Title - Sujet Aire de mouvement Shefferville	
Solicitation No. - N° de l'invitation EF997-150222/A	Amendment No. - N° modif. 002
Client Reference No. - N° de référence du client R.062729.001	Date 2014-07-21
GETS Reference No. - N° de référence de SEAG PW-\$MTC-065-12790	
File No. - N° de dossier MTC-4-37077 (065)	CCC No./N° CCC - FMS No./N° VME
Solicitation Closes - L'invitation prend fin at - à 02:00 PM on - le 2014-08-13	Time Zone Fuseau horaire Heure Avancée de l'Est HAE
F.O.B. - F.A.B. Plant-Usine: <input type="checkbox"/> Destination: <input checked="" type="checkbox"/> Other-Autre: <input type="checkbox"/>	
Address Enquiries to: - Adresser toutes questions à: Duval, Diane	Buyer Id - Id de l'acheteur mtc065
Telephone No. - N° de téléphone (514) 496-3864 ()	FAX No. - N° de FAX (514) 496-3822
Destination - of Goods, Services, and Construction: Destination - des biens, services et construction: TPSGC Transports Canada Aéroport de Schefferville Schefferville, Qc

Addendum n° 2

Projet : Rehabilitation of movement area and related work
R.062729.001
O/REF.: 20929-300

1. Q160Q641P006 – Electrical reorganization apron & taxiway

ADDENDA #2 / ADDENDUM #2
 EXTRAIT DU DESSINS Q160Q641P006 /
 EXCERPT FROM DRAWINGS Q160Q641P006
 CROQUIS #1 / SKETCH #1

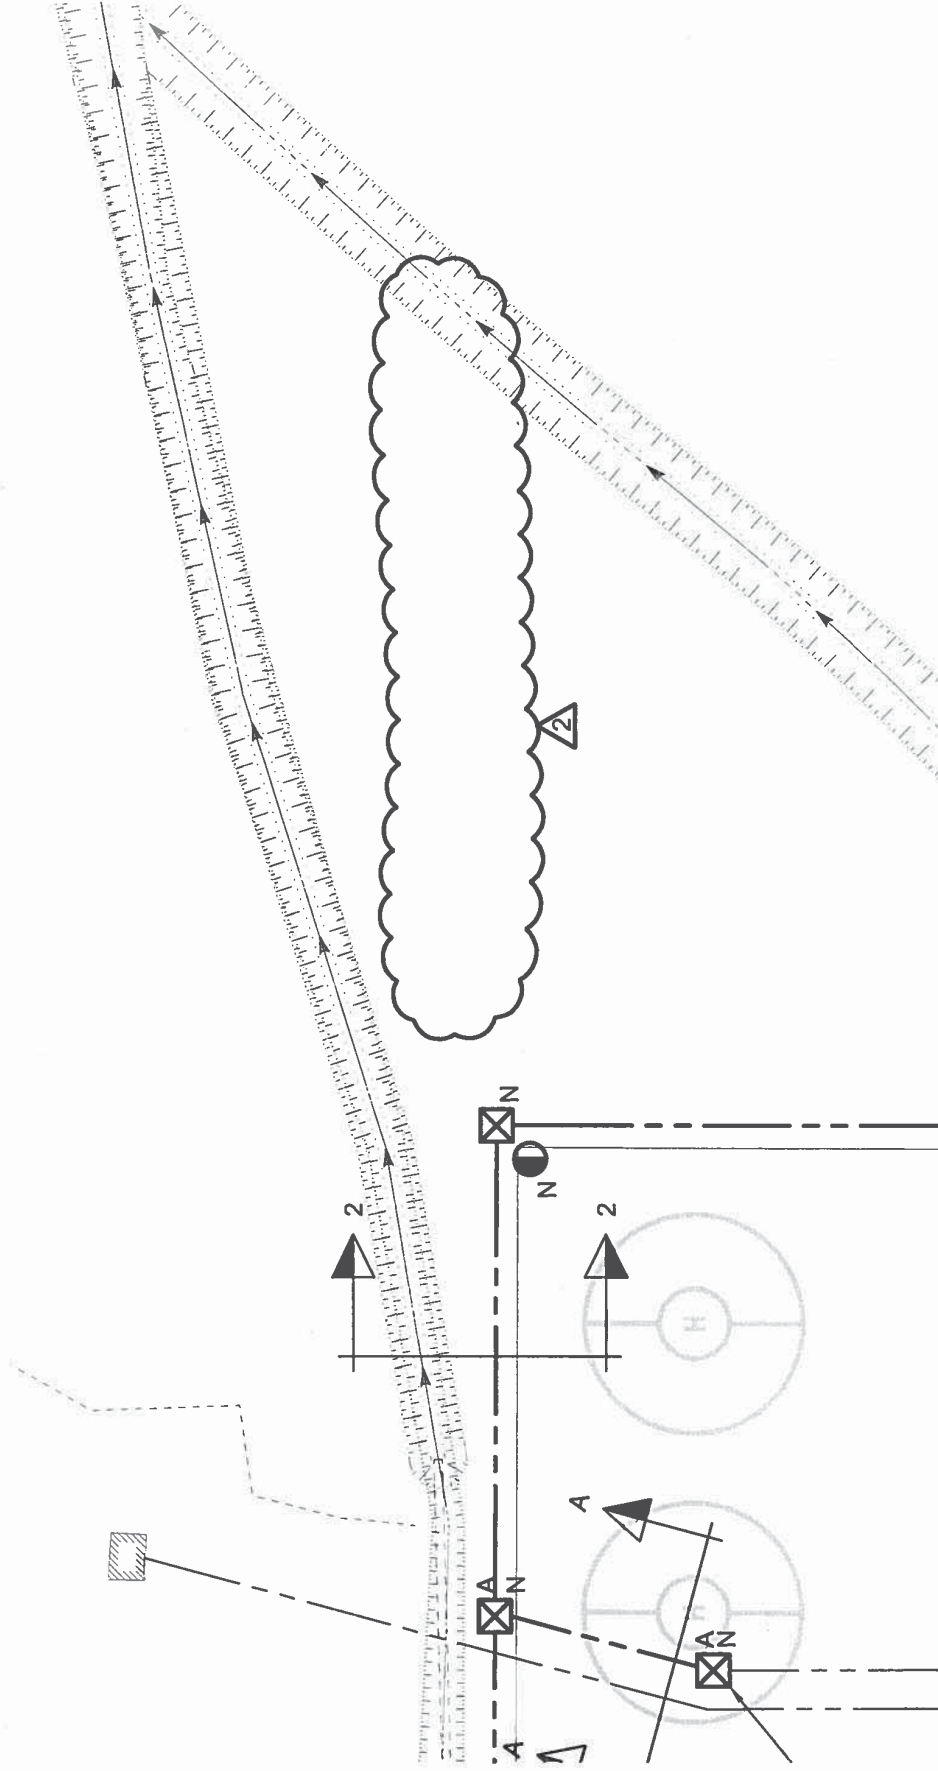
The note on the transformer box in the corner of helicopter parking, referring retail 3 is not required, so ignore.
